URGENTE: AVVISO DI SICUREZZA – VT-RAP-19-02-001

Ago per biopsia della mammella EnCor®
Codici prodotto/numeri di lot interessati - Consultare l'Appendice 1

Figura 1: Ago per biopsia della mammella EnCor®

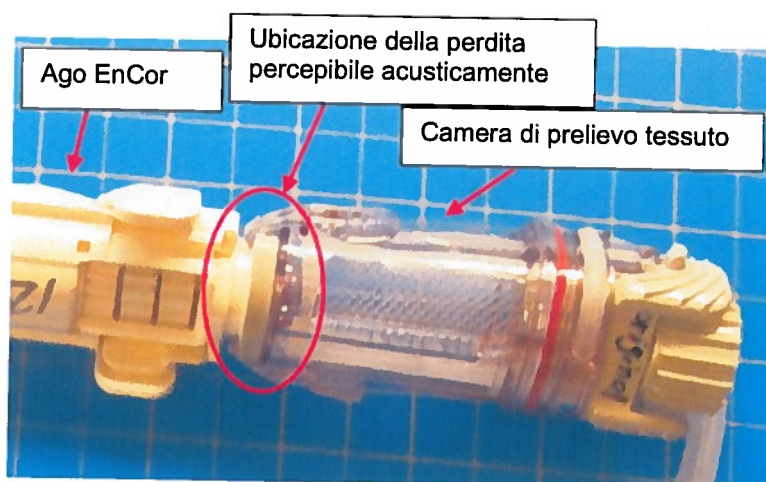
In base al feedback dei clienti, BD ha riscontrato che nei prodotti con codice prodotto/numero di lot corrispondente a quelli elencati nell'Appendice 1 potrebbe verificarsi una perdita nell'ubicazione indicata nella figura qui sopra, che a sua volta potrebbe comportare quanto segue:

1. La camera di prelievo si riempie di sangue con potenziale perdita sul driver (guida) e/o sul sistema durante la procedura e/o
2. Agoaspirazione ridotta con conseguente asportazione di tessuto potenzialmente ridotta o assente.

1. Dopo aver calibrato l'Ago per biopsia della mammella ENCOR[®], tenere premuto il tasto VAC del driver per biopsia della mammella ENCOR[®] o il tasto VAC del pedale di comando. Ispezionare l' Ago e verificare l'eventuale presenza di sibili (suoni anomali) all'altezza del collegamento tra l'Ago per biopsia della mammella ENCOR[®] e la camera di prelievo tessuto.

2. Se si riscontra un sibilo, ruotare gentilmente di un quarto di giro la camera di prelievo tessuto in una delle due direzioni finché il sibilo non cessa.

3. Se il sibilo persiste, rimuovere la camera di prelievo tessuto. A tal fine, premere le alette situate sul corpo della camera ed estrarla. Quindi ricollegare la camera di prelievo tessuto, riapplicandola dolcemente sull'Ago per biopsia della mammella ENCOR[®] finché le alette non scattano in sede sul corpo dell'Ago.

4. Se il sibilo continua, sostituire il dispositivo e ripetere i suddetti passaggi. Se il problema persiste, contattare il rappresentante BD locale.
